Deckblatt vom 10.09.2009

Planfeststellung

Unterlage 5
Blatt Nr. 17
Reg. Nr.
Datum
Zeichen

B 3 OU Celle (Mittelteil)
Verlegung von NO Celle (B 191) bis SO Celle (B 214)
Blatt: Bau-Km 24+705 bis Bau-Km 25+735
Maßstab 1 : 1000

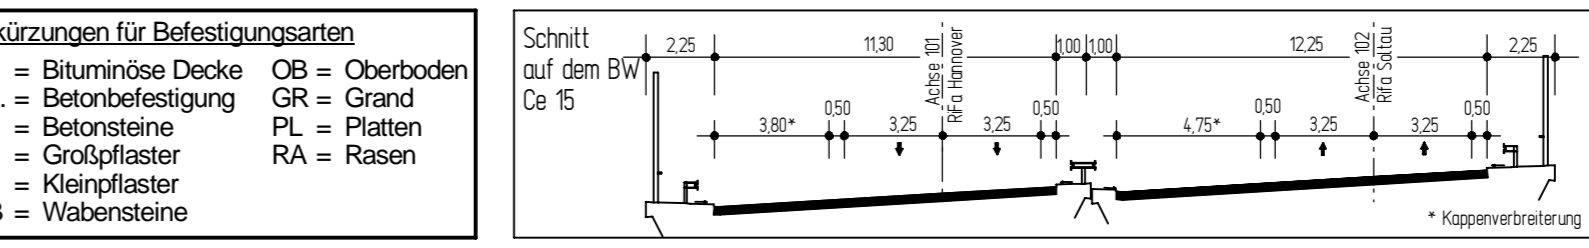
Nr.	Art der Änderung	Datum	Aufgestellt
5.			
4.	Rückbau d. vord. Weisende auf 4,00 m über 3,50 m (BW-Verz.-Nr. 47); Radweg bleibt bis südlich Achse 230 erhalten (BW-Verz.-Nr. 44)	10.09.2009	Winkelmann
3.	BW Ce 15.1 Brücke über die Flurmulde (BW-Verz.-Nr. 42) geändert in überbauten Durchlass	10.09.2009	Winkelmann
2.	Wirtschaftsweg Achse 280 (BW-Verz.-Nr. 46) Kronenbreite geändert von 4,50 m auf 6,00 m, Asphaltbefestigung	10.09.2009	Winkelmann
1.	Wirtschaftsweg Achse 280 (BW-Verz.-Nr. 46) Kronenbreite geändert von 4,50 m auf 6,00 m	10.09.2009	Winkelmann
